〇〇〇〇本社ビル 簡易所見

株式会社ヨシザワ建築構造設計

近隣ボーリングデータ

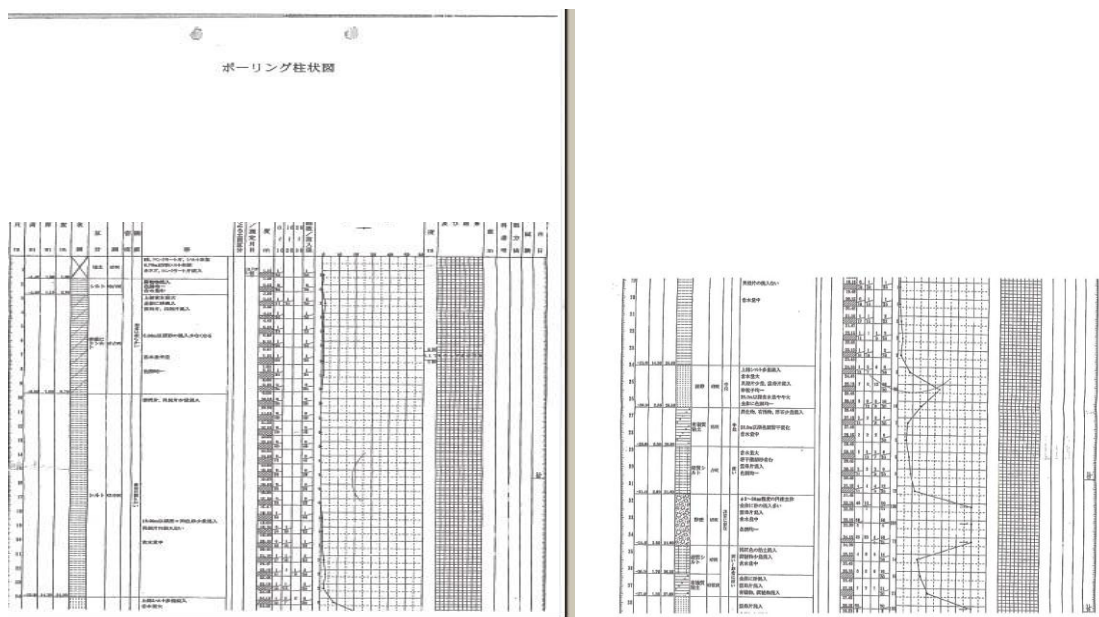
仮に杭が、支持層まで打ち込まれておれば、（但し当地では支持層がおそらく50m地下だと思われるので、松杭であれば、あり得ないのだが・・・）おれば、杭支持で建物は自立するはずで、地盤沈下はおこらないはずである。

摩擦杭であれば、シールド工事によって、杭の周辺摩擦力が低下して、傾くことの原因となる。（ただ、この地質では、ボーリング調査でその摩擦力を期待できる層もない。）
